**Verslag huishoudelijke elektrische installatie op laagspanning en zeer lage spanning****Algemeen:**

Referentie: 006-20260814-02	Datum controle: 14/08/2026
Keurder: 006

Eigenaar:	EAN-code: 541448820057012429
Adres installatie: Prinsenlaan 7, 2381 - Ravels	Nummer teller(s): 1sag1105392010
	Distributienetbeheerder installatie: Fluvius
Datum uitvoering installatie:	☐ Vóór 01/10/1981 ☒ Tussen 01/10/1981 en 01/06/2020 ☐ Vanaf 01/06/2020
Type:	☒ Wooneenheid ☐ Niet-huishoudelijk ☐ PV ☐ Batterij ☐ Laadpaal

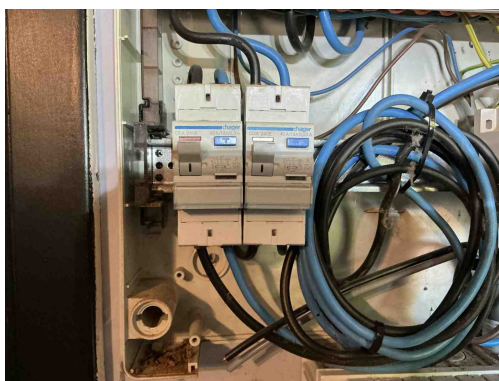
B06 - Het elektrisch verdeelbord heeft niet de minimale beschermingsgraad IPXX-B in een gewone ruimte (Boek 1: 4.2.2.3).
Opmerking: O.a. bord1

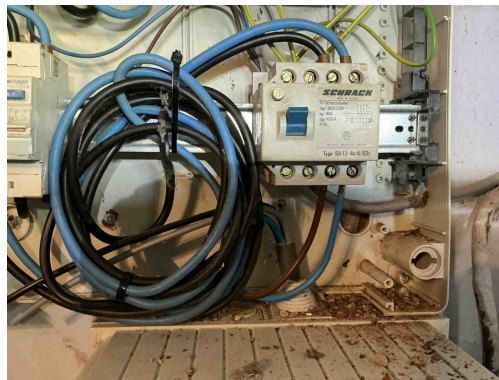
Gevoelige Diff mag Max 30mA zijn.

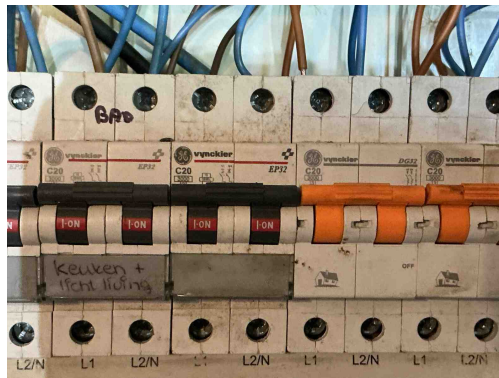
D04 - De hoofddifferentieelstroominrichting is niet verzegelbaar (Boek 1: 4.2.4.3).

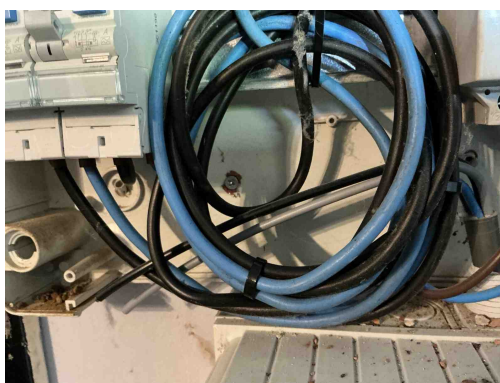
C04 - De waarde van de beveiliging tegen overbelasting is niet in overeenstemming met de leiding of verbruiker stroomafwaarts (Boek 1: 4.4.1.1).

Opmerking: O.a. kring met 20A en 1,5mm²

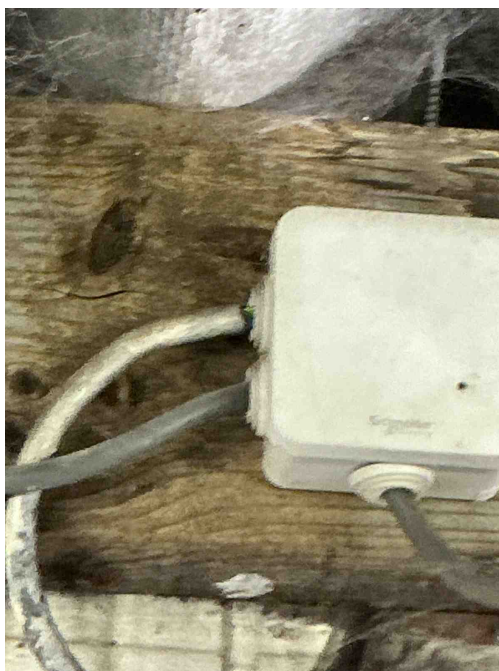
T21 - Het elektrisch materieel is niet geplaatst volgens de voorschriften van de fabrikant/ regels van goed vakmanschap . (Boek 1: 1.4.1.3)

Opmerking: O.a. schroeven bord1

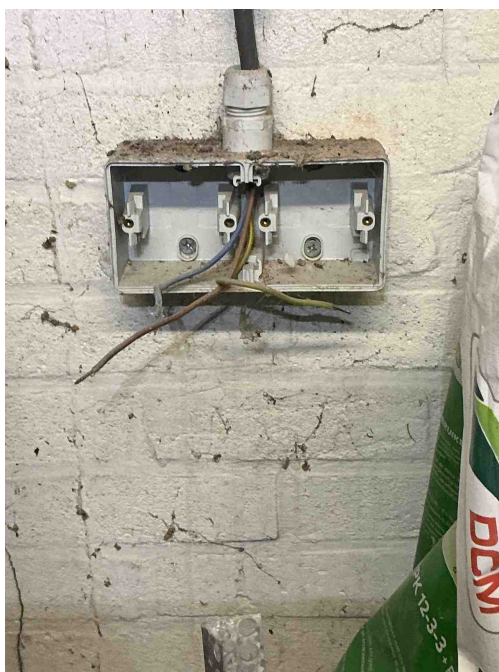
C21 - Het gebruik van geleiders van het type VOB, zonder bijkomende afscherming is niet toegestaan (Boek 1: 5.2.9.6).
Opmerking: O.a. garage

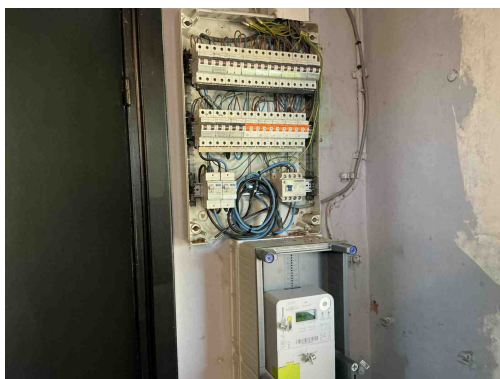
T02 - Gevaar voor rechtstreekse aanraking: genaakbare delen onder spanning (Boek 1: 4.2.2).
Opmerking: O.a. garage
